can-am**SAFETY
CAMPAIGN****ATV
WARRANTY
Bulletin****Внимание: Оповестить всех владельцев техники, доработать все мотовездеходы с дефектом**Кампания no.: 2006-0004
2007-0001

Предмет: Положение педали ножного тормоза

No. 2007-1

РЕВИЗИЯ 1 от 27 сентября 2007 ←

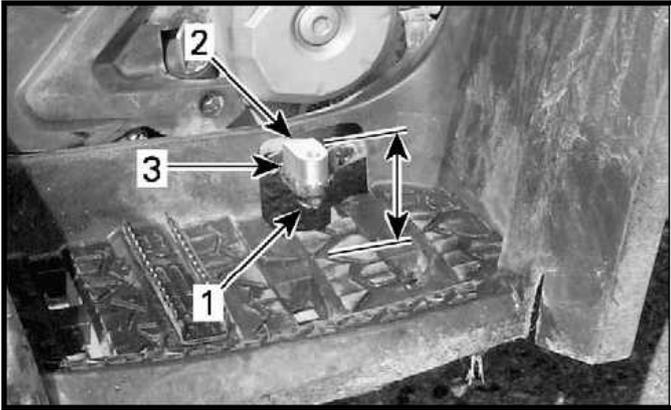
В некоторых случаях, водители могут слегка прижимать ногой педаль ножного тормоза, что остается незаметным по причине мощного двигателя. Если педаль ножного тормоза слегка прижата, задние тормоза могут перегреться по причине их высокой эффективности. Это может стать причиной воспламенения и в некоторых случаях привести к возгоранию мотовездехода. Данная ситуация несет потенциальную опасность серьезных травм или даже гибели водителя мотовездехода или находящихся рядом людей.

Смонтировать надставку на верхней площадке педали ножного тормоза. Установочный комплект (P/N 703 500 683).

- Установить надставку [3] на верхнюю площадку педали ножного тормоза.

- Нанести Loctite⁺ 243 (светло-синего цвета) (P/N 293 800 060) на резьбовую часть винта [2].
- Закрепить надставку на верхней площадке педали ножного тормоза при помощи винта [2] и гайки [1].
- Затянуть крепеж крутящим моментом 10 Н*м.
- Верхняя часть надставки должна выступать над поверхностью опоры для ноги на 60-80 мм.
